ПРЕССЫ ДВУХКРИВОШИПНЫЕ
ПРОСТОГО ДЕЙСТВИЯ ОТКРЫТЫЕ
ПАРАМЕТРЫ И РАЗМЕРЫ. НОРМЫ ТОЧНОСТИ

ГОСТ 9222-87
(СТ СЭВ 1828-79, СТ СЭВ 3863-82)

(Продолжение изменений к ГОСТ 9222-87)

Черт. 2

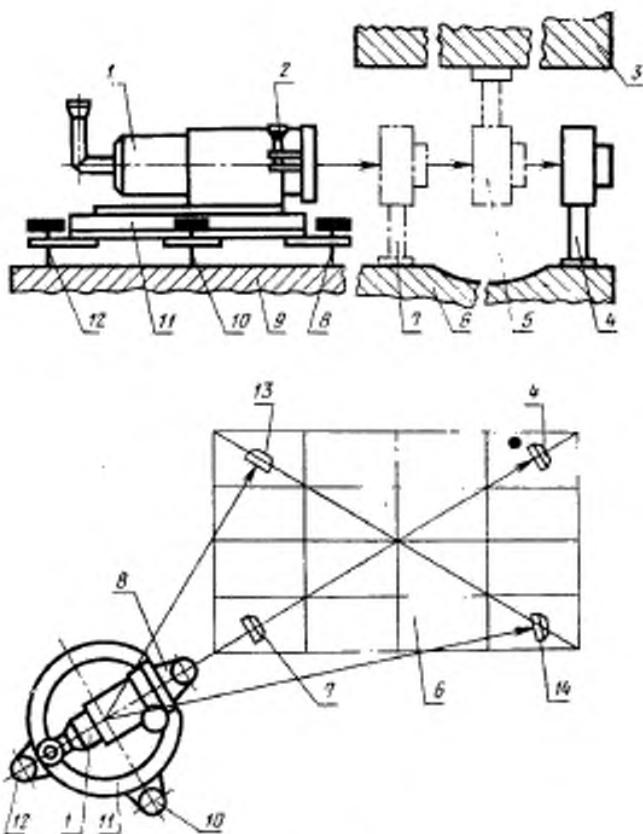
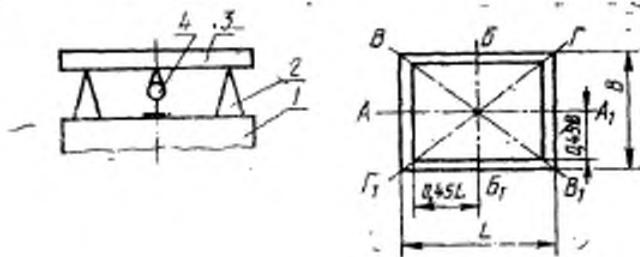
Пункт 2.5.1. Первый—пятый абзацы изложить в новой редакции: «Плоскость поверхности стола и нижней поверхности ползуна, верхней и нижней поверхности подштамповой плиты

Допуск плоскости 0,06 мм на длине 1000 мм. Выпуклость не допускается.

Допускается проводить измерение плоскости нижней поверхности ползуна до установки его на пресс.

Измерение поверхностей длиной до 2500 мм проводят в соответствии со схемой, указанной на черт. 2,

На измеренную поверхность I устанавливают призматические опоры 2 равной высоты, на которые кладут поверочную линейку 3 . Под поверочную линейку помещают индикатор 4 на специальной стойке.

Измерения проводят по диагональным (BB_1 и TT_1), крайним продольным (BB_1) и поперечным (AA_1) сечениям измерения.

Отклонение от плоскости равно наибольшей разности показаний индикаторов;

Черт. 2а

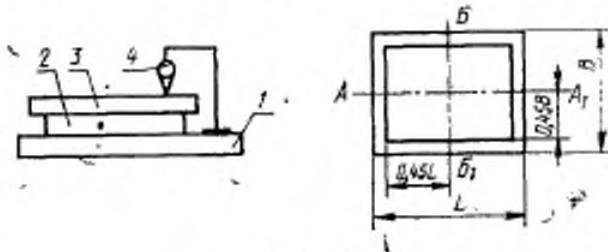
Раздел 2 дополнить пунктом — 2.5.1а:

«2.5.1а. Параллельность верхней и нижней поверхностей подштамповой плиты»

Допуск параллельности 0,06 мм на длине 1000 мм.

Измерение проводят в соответствии со схемой, указанной на черт. 2а.

На поверхность поверочной плиты I устанавливают подштамповую плиту 2 . На подштамцовую плиту устанавливают поверочную линейку 3 . На поверочную плиту устанавливают стойку с индикатором 4 так, чтобы его измерительный наконечник касался измерительной поверхности поверочной линейки.

Измерения проводят в направлениях AA_1 и BB_1 .

Отклонение от параллельности равно наибольшей разности показаний индикаторов.
